Autorità di Bacino Regionale di Campania Sud ed Interregionale per il Bacino Idrografico del Fiume Sele

Delibera Comitato Istituzionale n. 13 del 5 Aprile 2016

Oggetto: Variante al Piano Stralcio per l'assetto idrogeologico del bacino idrografico del fiume Sele ai sensi dell'art. 45, comma 1, lett. a) – della "Normativa di Attuazione" vigente – Comune di Sant'Angelo le Fratte: Lavori di coltivazione mineraria con interventi di recupero ambientale di una cava di calcare ubicata in località Tuoppo: Proposta di aggiornamento del Piano Stralcio nel Comune di Sant'Angelo le Fratte in provincia di Potenza - Ditta Loisi Inerti & Costruzioni di Loisi Giuseppe e F.lli. **Adozione preliminare.**

SCHEDA ISTRUTTORIA PER IL RILASCIO DEL PARERE DI COMPETENZA
Relatore: RUP Dr. Geol. G. Sammartino; D.ssa Filomena Moretta; D.ssa Valeria De Gennaro.
ENTE PROPONENTE: Comune di Sant'Angelo Le Fratte
Oggetto dell'istanza: Variante al Piano Stralcio per l'assetto idrogeologico del bacino idrografico del fiume Sele ai sensi dell'art. 45, comma 1, lett. a) – della "Normativa di Attuazione" vigente – Comune di Sant'Angelo le Fratte: Lavori di coltivazione mineraria con interventi di recupero ambientale

Fig. 2 – Carta Geomorfológica proposta in variante

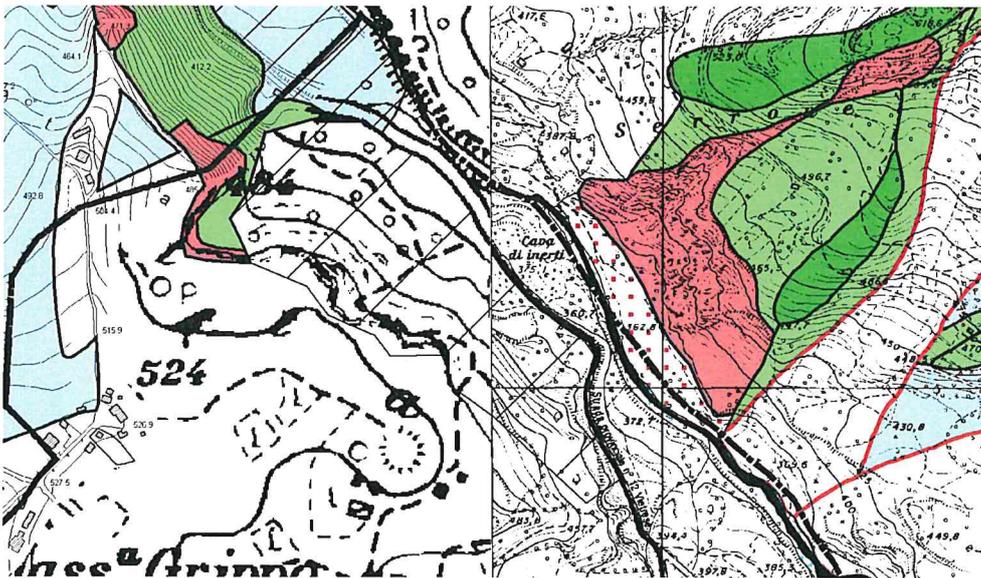
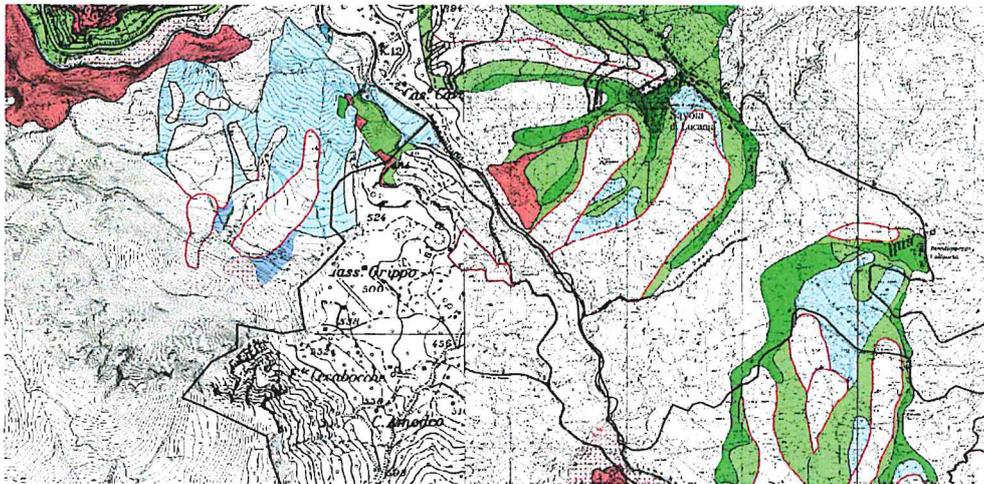
La proposta di ripermimetrazione relativamente al perimetro e all'area della cava ubicata in località Tuoppo in contrada Fratte nel territorio comunale di Sant'Angelo Le Fratte, mette in evidenza la corretta delimitazione dell'area di estrazione, rispetto a quanto riportato sulla cartografia utilizzata per la definizione della carta della Pericolosità da frana e del Rischio da frana del PSAI, in quanto totalmente mancante.

Tale differenza scaturisce dalla necessità, di aver dovuto utilizzare nel corso della redazione del PSAI, una base topografica derivata dalla cartografia CTR Basilicata restituita nel 1987 su un volo del 1982, in quanto l'unico strumento disponibile della Regione Basilicata.

Ciò ha comportato una mancata delimitazione dell'area di cava che nel corso di questi anni, tra l'altro, è stata oggetto di operazioni di estrazione che nel frattempo si sono condotte fino ad oggi.

1. Adottare la "Proposta di ripermetrazione per il Comune di Sant'Angelo le Fratte in località "Tuoppo", in un'area attualmente ricadente nelle classi **R_Utr5/P_Utr5**, che si propone di riclassificare come "**Area di cava**", così come individuata nei sottoelencati elaborati cartografici che, unitamente alla relazione istruttoria, costituiscono parte integrante e sostanziale del presente deliberato:

Fig. 4 – Carta della Pericolosità da frana proposta in variante

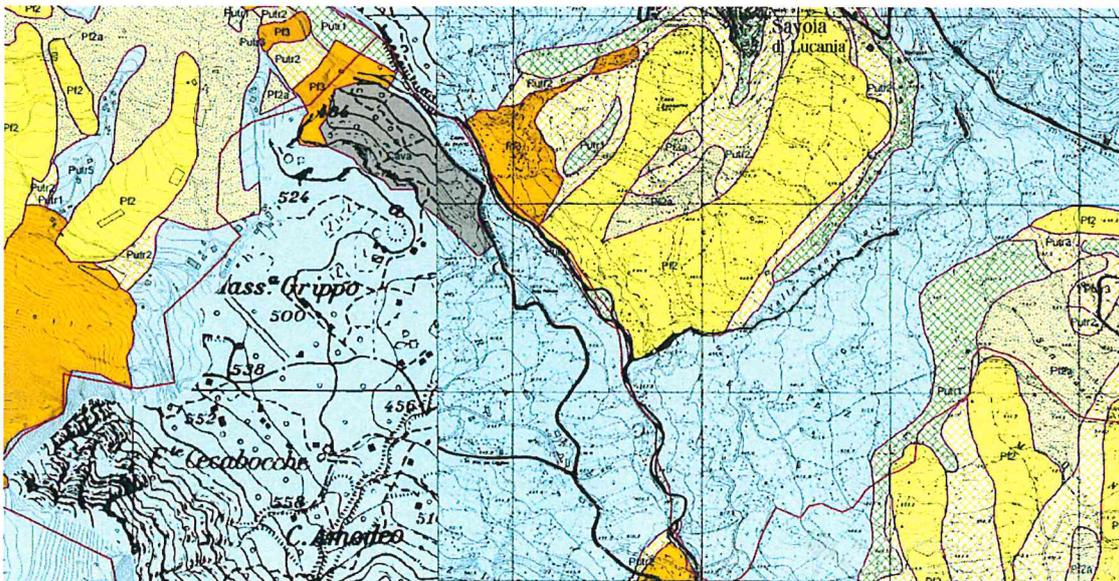
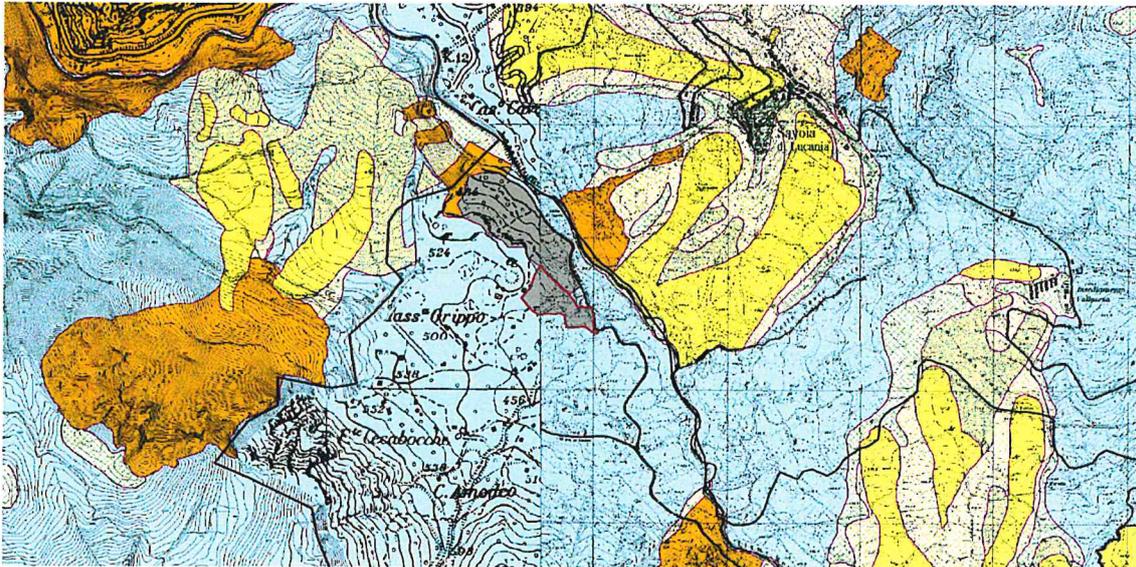
La cava in esame, rispetto al PSAI vigente non risulta censita come cava, e pertanto attualmente l'area è classificata in zona a Pericolosità da frana Putr_5 e rischio da Frana Rutr_5.
